Determinazione dirigenziale	n. DET-AMB-2021-6486 del 21/12/2021
Oggetto	D.LGS. 152/06 L.R. 21/04. DITTA AIMAG S.P.A. è INSTALLAZIONE PER IL RECUPERO DI RIFIUTI NON PERICOLOSI (IMPIANTO DI COMPOSTAGGIO) SITO IN VIA CERESA 10/A LOC. MASSA FINALESE COMUNE DI FINALE EMILIA. (RIF.INT. N. 223/00664670361) AUTORIZZAZIONE INTEGRATA AMBIENTALE MODIFICA NON SOSTANZIALE
Proposta	n. PDET-AMB-2021-6698 del 21/12/2021
Struttura adottante	Servizio Autorizzazioni e Concessioni di Modena
Dirigente adottante	RICHARD FERRARI

AUTORIZZAZIONE INTEGRATA AMBIENTALE - MODIFICA NON SOSTANZIALE

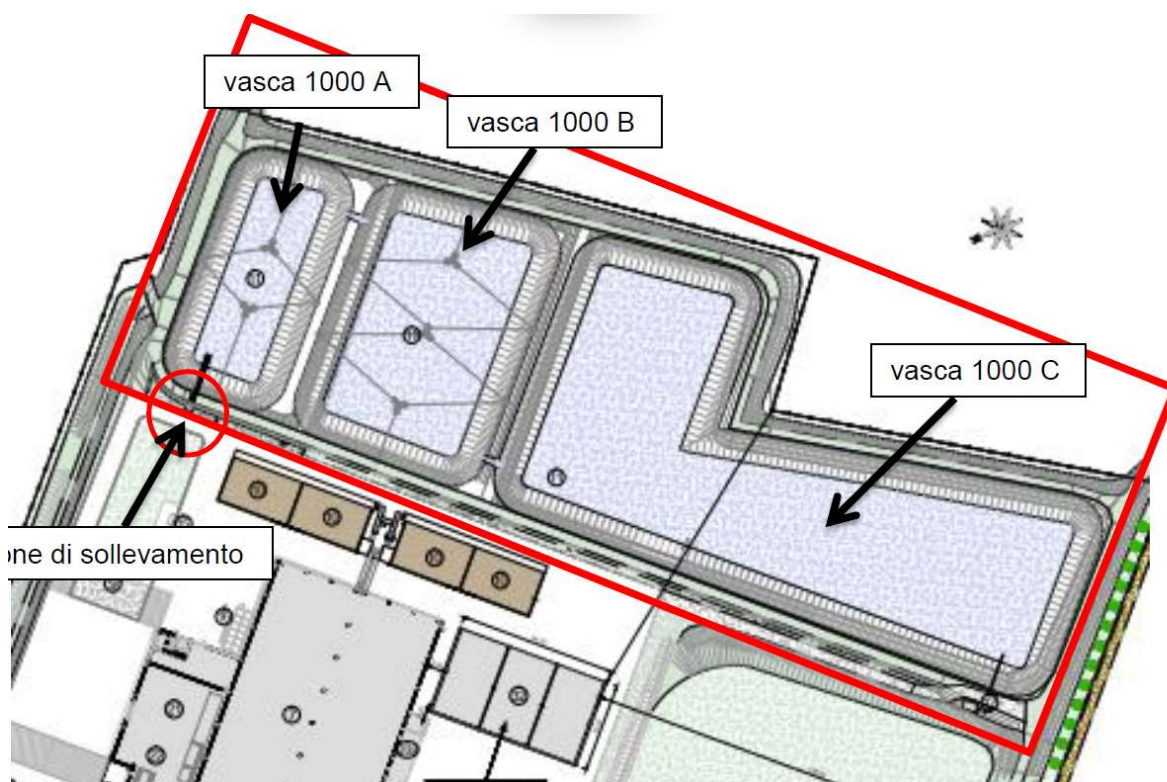
A tal proposito si valuta positivamente l'intervento nel suo complesso. Tuttavia si ritiene necessario che:

- al raggiungimento del terreno di fondo invasore lo stesso sia analizzato al fine di attestarne l'assenza di contaminazione (almeno 4 campioni per la vasca 1000A, 8 campioni per la vasca 1000B e 16 campioni per la vasca 1000C per un set di parametri minimo proposto dal gestore – l'attività è soggetta a nulla osta preventivo da richiedere ai servizi APA di Arpa di Modena anche ai fini di un'eventuale presenza ai campionamenti);
- l'eventuale mantenimento dello strato di argilla al di sotto dell'invasore 1000C nel suo complesso è consentito qualora la campagna geognostica di prove di permeabilità prevista sia rappresentativa

dell'intera superficie interessata. Tale fattispecie deve essere espressamente indicata dal professionista che sottoscrive la relazione e corredata da opportune considerazioni.

- deve essere inviato un cronoprogramma di dettaglio dei lavori prima del loro inizio con le date di esecuzione dei vari step;

Infine, in considerazione del contesto territoriale in cui si inserisce dell'area di intervento (tra cui la prossimità a un sito Natura 2000) si ritiene opportuno che i riempimenti dei bacini dismessi siano effettuati con terreno vegetale e non con EoW di provenienza dal trattamento di rifiuti.

2. Sono autorizzati gli interventi sulle vasche 1000 A , 1000B e 1000C alle seguenti condizioni:
 - al raggiungimento del terreno di fondo invaso lo stesso sia analizzato al fine di attestarne l'assenza di contaminazione (almeno 4 campioni per la vasca 1000A, 8 campioni per la vasca 1000B e 16 campioni per la vasca 1000C per un set di parametri minimo proposto dal gestore e soggetto ad approvazione con nulla osta preventivo da richiedere ad Arpae APA di Modena anche ai fini di un'eventuale presenza ai campionamenti);

- l'eventuale mantenimento dello strato di argilla al di sotto dell'invaso 1000C nel suo complesso è consentito qualora la campagna geognostica di prove di permeabilità prevista sia rappresentativa dell'intera superficie interessata. Tale fattispecie deve essere espressamente indicata dal professionista che sottoscrive la relazione e corredata da opportune considerazioni.

- deve essere inviato un cronoprogramma di dettaglio dei lavori prima del loro inizio con le date di esecuzione dei vari step;
 - i riempimenti dei bacini dismessi devono essere effettuati con terreno vegetale.
